改善箇所説明図

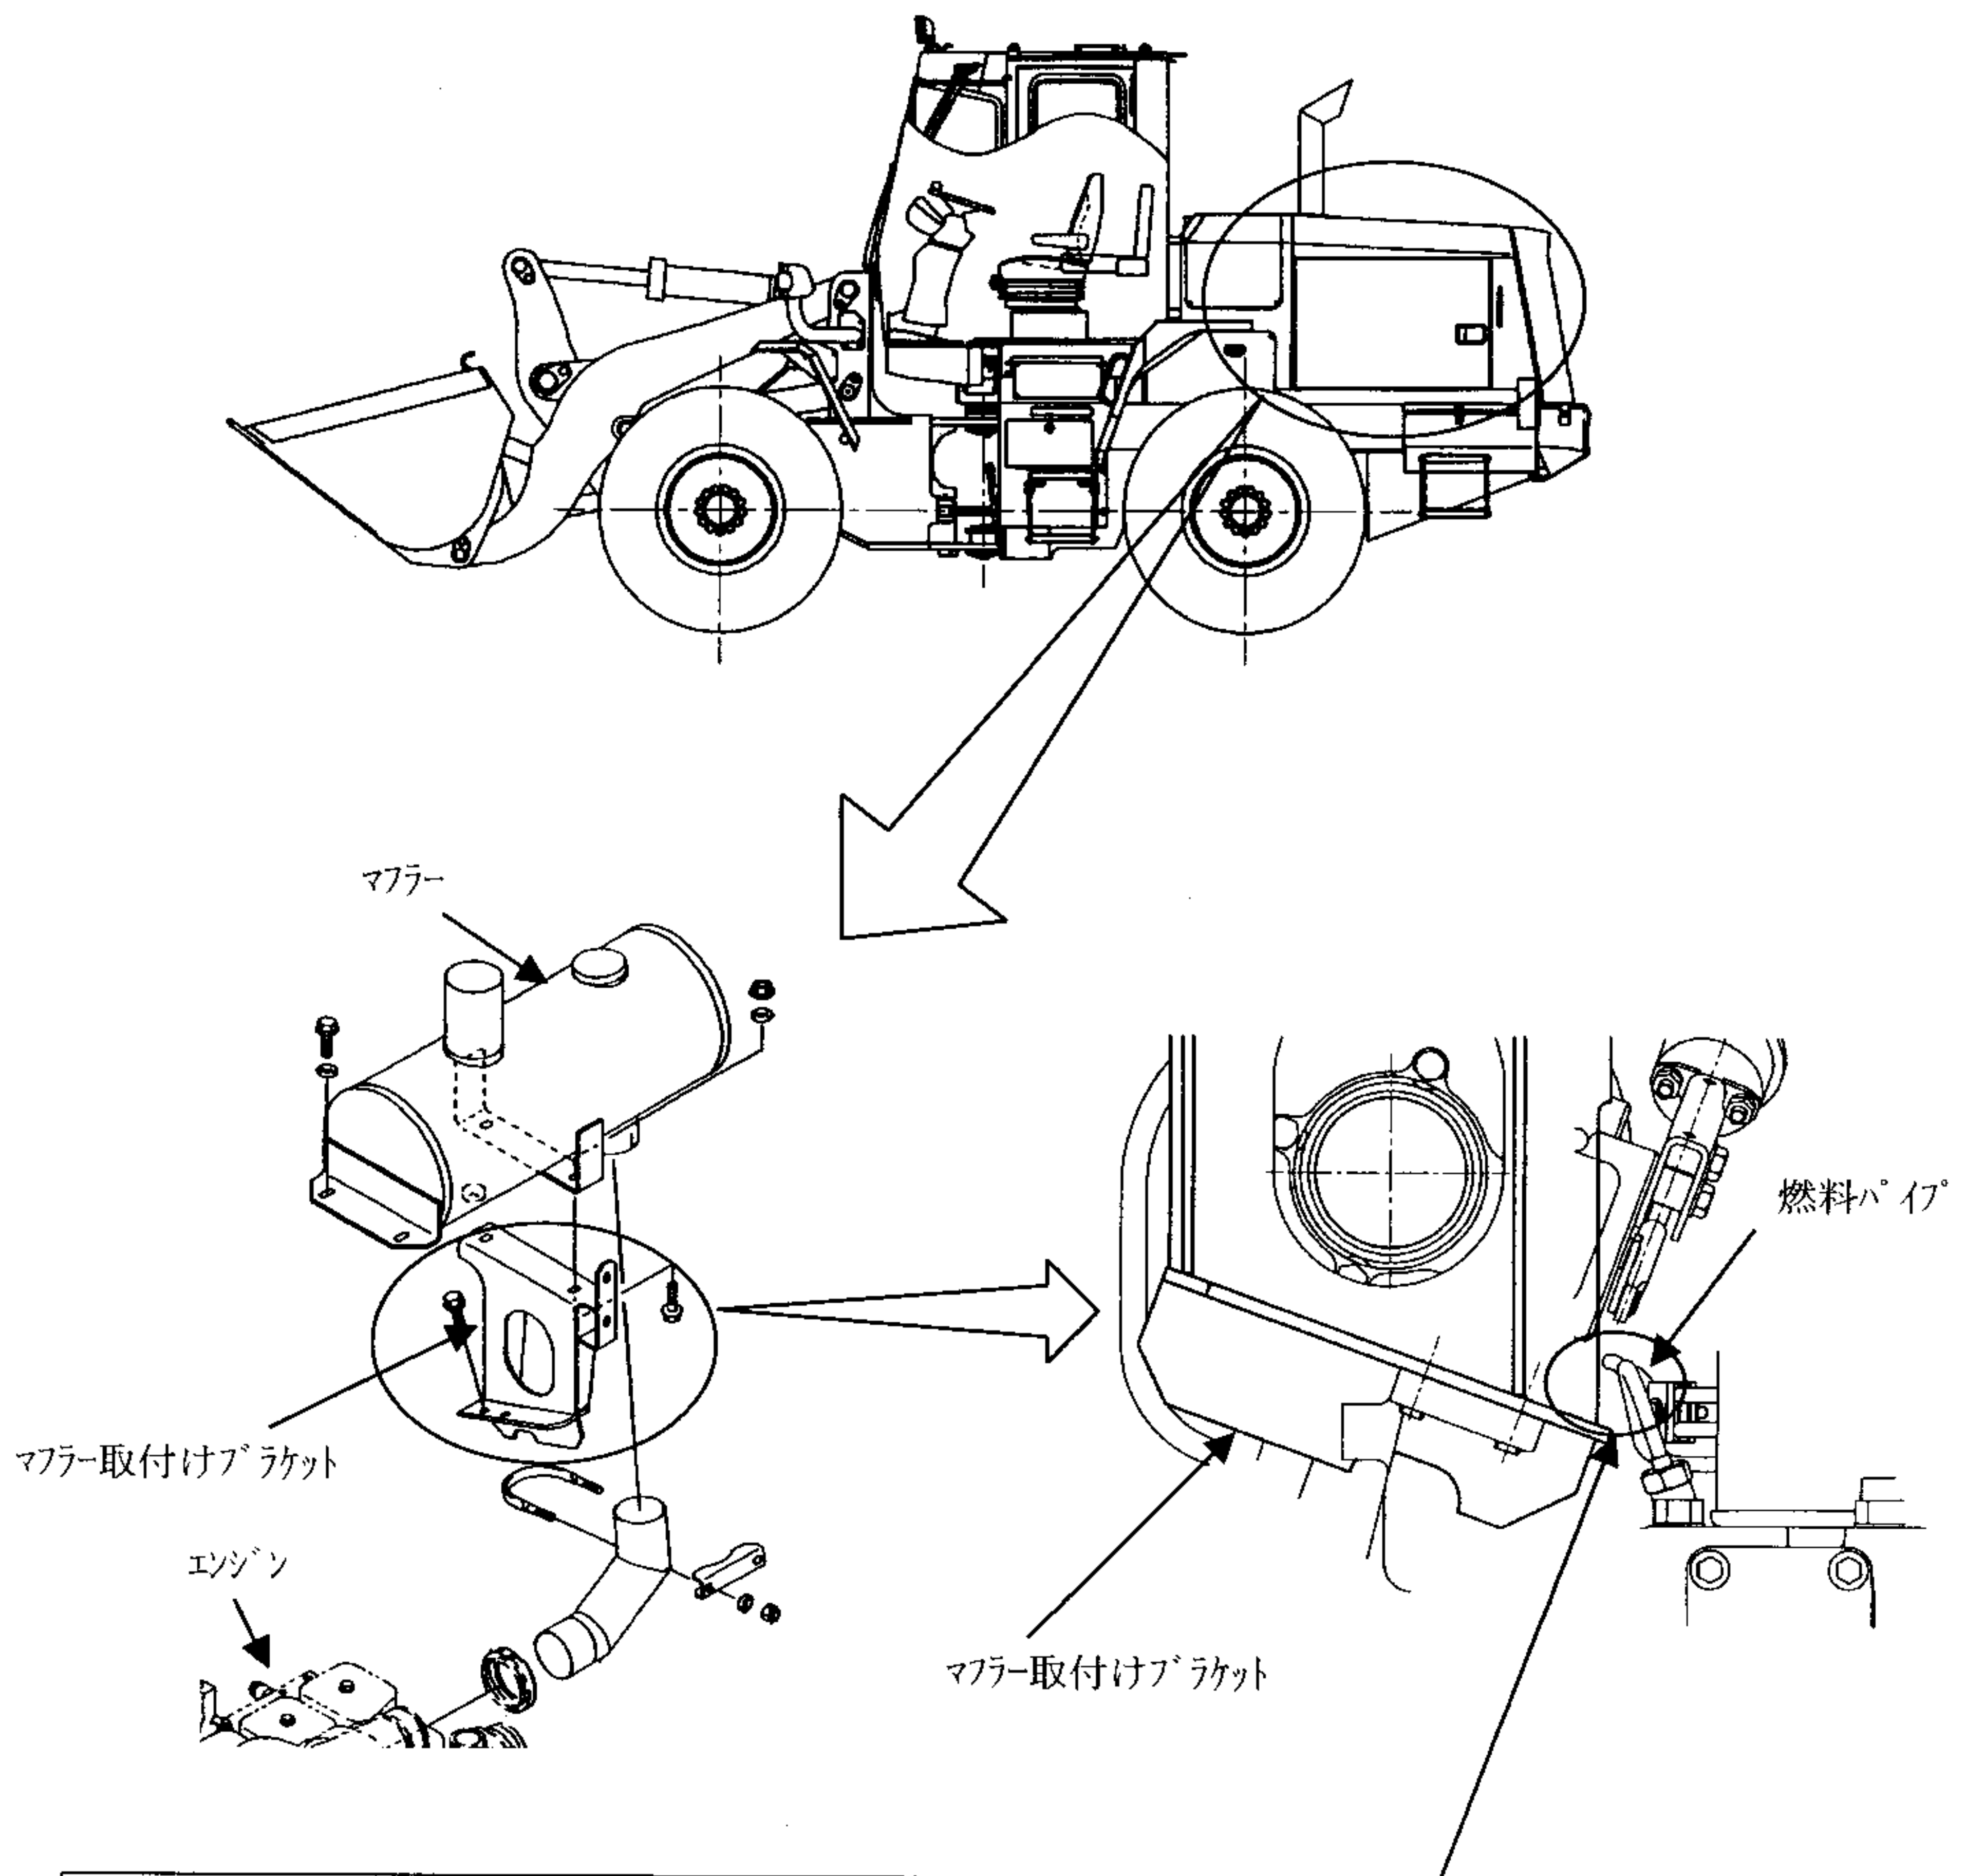
不具合発生箇所

マフラー取付けブラケットの形状が不適切なため、当該ブラケットがエンジンの燃料パイプと接触しているものがある。そのため、そのまま使用を続けると、車両の振動等によりパイプが損傷して、最悪の場合、燃料が洩れて、火災に至る恐れがある。

改善内容

全車両、燃料パイプを点検し、損傷しているものは新品のパイプに交換して、マフラー取付けブラケットを対策品と交換する。

識別: ブラケット(黒色)に黄色ペイントで印を入れる。
